Nebenverkehrszeit: Stuttgart 21 im D-Takt nicht fahrbar!

Stuttgart 21, Deutschlandtakt-Zielfahrplan 2030, Nebenverkehrszeit-Gleisbelegung im Vergleich

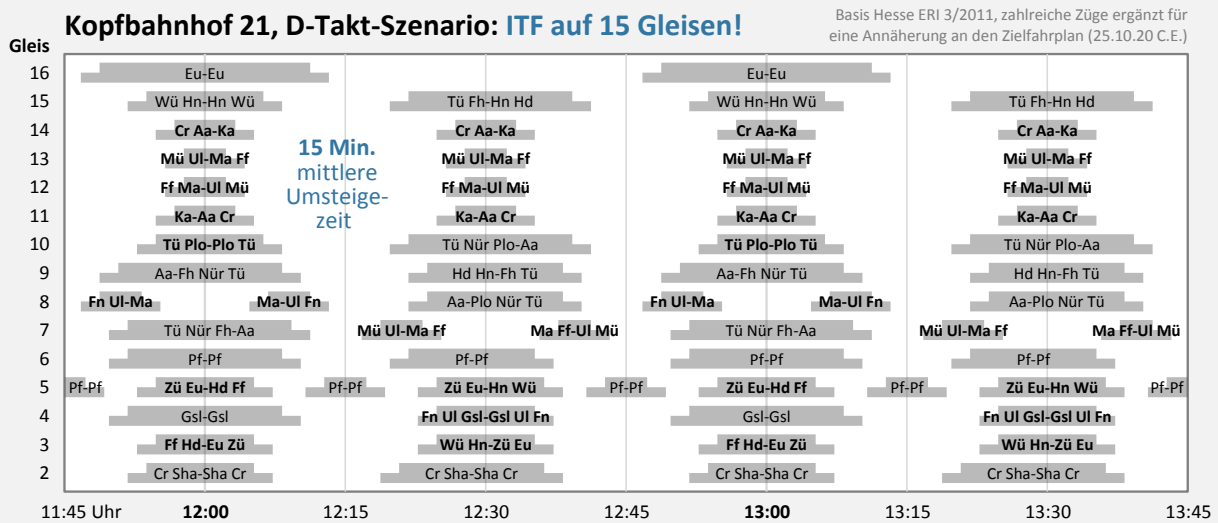
Für S21 sind ggü. 36 Zügen/h im 2. GE von 2019 nun im Mittel 40 Züge/h geplant mit max. 41 Zügen in der Stunde ab 13:20 Uhr. In der Hauptverkehrszeit (HVZ) sollen weitere 10 also bis zu 51 Züge/h fahren. S21 war aber für lediglich 19 bzw. 32 Züge/h (NVZ/HVZ) ausgelegt worden. Dafür ergab sich eine gute Betriebsqualität, zusätzlich begünstigt von den damals angesetzten viel zu kurzen Haltezeiten von rund 2,5 Minuten. Der 3. GE bringt dagegen rund doppelt so viele Züge bei mehr als doppelt so langen Halten (5,4 Min.). Das ist in der Praxis unfahrbar. Schon für den Laien zeigt sich das im Vergleich der Gleisbelegungen etwa mit dem überlasteten [Hauptbahnhof Hannover](#), der schon 2 zusätzliche Gleise erhalten soll.

Im 3. GE wird damit schon in der NVZ für S21 ein Belegungsgrad von 73 % erreicht (Hannover Hbf ist überlastet, bei < 50 % in der NVZ). Die S21-Gutachter Prof. [Heimerl und Schwanhäußer](#) hatten für S21 in der HVZ schon 56 % nahe der Überlastung gesehen. Für die bis zu 51 Züge/h der HVZ des 3. GE ergibt sich allerdings eine Belegung von über 90 %. Das ist absolut nicht fahrbar und diese Leistungszusage für den 3. GE absolut unseriös (s.a. den [Vergleich mit überlasteten Bahnhöfen](#) der Spitzenstunde des 2. GE mit nur 48 Zügen/h).

Im 3. GE ergeben sich viele Bahnsteiggleis-Wiederbelegungszeiten unter 3 Min., so dass selbst in der NVZ mindestens 1/3 der Züge in Doppelbelegung halten müssen. Das sind über den Tag rund 280 Doppelbelegungen, deutlich mehr als die 150-180, die zuletzt die [Bundesregierung](#) für diesen Fahrplan bestätigt hatte. Die S21-Doppelbelegungen erfolgen außerdem seriell, das ist aber Gift für die Betriebsqualität, da es Verspätungsüberträge erzwingt.

Das zeigt erneut, dass selbst nach teuren Ausbauten von S21 etwa im Nordzulauf allein der **Rückbau auf 8 Bahnsteiggleise** im S21-Tiefbahnhof einen **massiven Engpass bewirkt**, zusätzlich zum Rückbau von 11 auf nur noch 8 direkte Zulaufgleise durch Stuttgart 21. Die **Planungen des 3. GE** sind bezügl. der Fahrbarkeit in Stuttgart Hbf absolut **nicht belastbar**.
